COMUNE DI ALMENNO SAN SALVATORE
--

Oggetto: Controdeduzioni in linea tecnica alle osservazioni presentate a seguito di pubblicazione della delibera di Consiglio Comunale n. 45 del 24/11/2021 di adozione del piano attuativo denominato “P.A. Don Mazzolari” in variante al Piano di Governo del Territorio

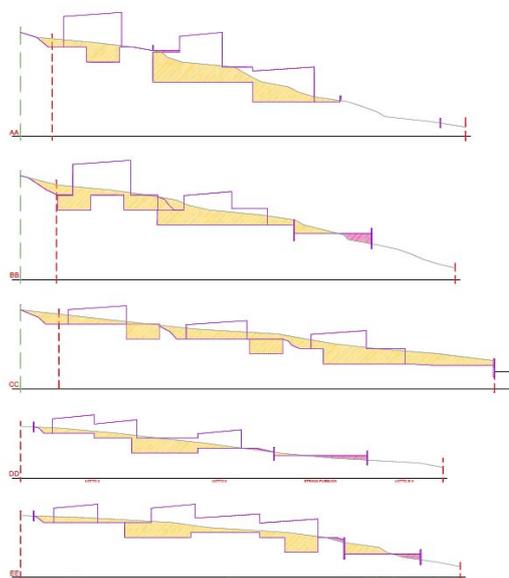
Si concorda con la Soprintendenza circa l'impatto fortemente negativo di volumetrie eccessive e dirompenti che sarebbe il caso di contenere in qualche misura.

Il Nuovo Piano attuativo non prevede aumento di volumetrie rispetto a quelle consentite dal PGT (sottoposto, con esito positivo, a Valutazione Ambientale Strategica). Anzi, l'unione dei due ambiti ha favorito una riduzione dell'impatto grazie a una migliore distribuzione delle volumetrie rispetto alle concentrazioni del precedente Piano di Lottizzazione approvato.

Inoltre, la soluzione proposta prevede edifici in parte sotto la quota del terreno, quale soluzione contenitiva auspicata anche dall'osservante (vedasi tavola 8), quanto il PGT prevede un edifici con altezze fino a 7 metri.

Il progetto urbanistico prevede volumetrie importanti ma, occorre evidenziarlo, interamente ereditate da precedenti approvazioni da parte del Consiglio Comunale anche se mai attuate. La soluzione proposta cerca di minimizzare gli impatti paesaggistici e potrà essere ulteriormente migliorata se sarà accolta l'osservazione n. 4 dell'Ufficio Tecnico con la quale si andrebbe a prescrivere il contenimento delle altezze pari a 7,00 m, misurate dall'imposta di ciascun prospetto dell'edificio fino al punto più alto di ciascun prospetto. Inoltre, per come è stato impostato l'impianto urbanistico, una parte delle volumetrie risulterà nascosta da quelle più esposte.

Si prende atto anche del parere espresso dalla competente Soprintendenza in sede di verifica di assoggettabilità a VAS e richiamato dagli osservanti evidenziando, tuttavia, che il Decreto di non assoggettamento a VAS ha chiarito il tema dell'assenza di vincoli ambientali insistenti sull'area.

L'osservazione pertanto non merita accoglimento trovando tuttavia parziale riscontro attraverso l'approvazione dell'osservazione n. 4 dell'Ufficio Tecnico.

Proposta tecnica: non accogliere l'osservazione
